公告 | Danfoss Turbocor Compressors

B-CN-407-CN 修订版 A

主题： 新型 TTS/TGS 系列压缩机 IGV 壳体螺纹端口的移除

图 1 - IGV 壳体比较

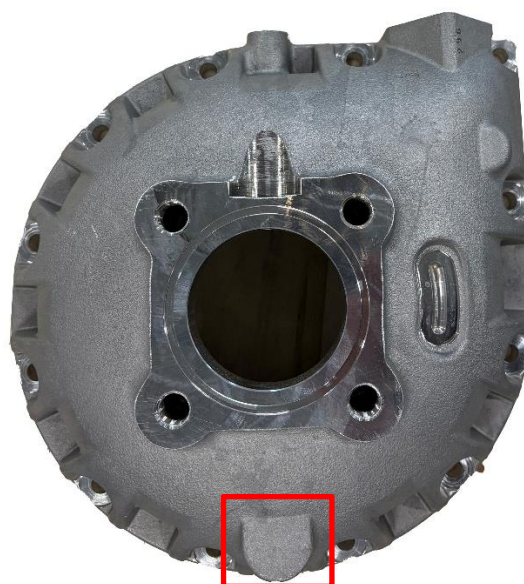
本公告旨在通知我们的客户 IGV 壳体的设计变更。以前带堵头的螺纹端口将逐步淘汰，因为它不再是压缩机的功能要求。此更新消除了一个潜在的泄漏点。

此变更正在我们的所有制造工厂逐步推进：塔拉哈西（美国）、海盐（中国）和诺堡（丹麦）。由于带螺纹端口的 IGV 壳体的现有库存仍然可用，因此，客户可能会在过渡期内收到任一版本。预计在未来几个月内将完全过渡到更新后的设计，即不带螺纹端口。

IGV 壳体备件套件也将过渡到不带螺纹端口的新的设计。此变更不包括 TTH 和 TGH 系列压缩机，因为它们的 IGV 壳体最初就设计为不带螺纹端口。
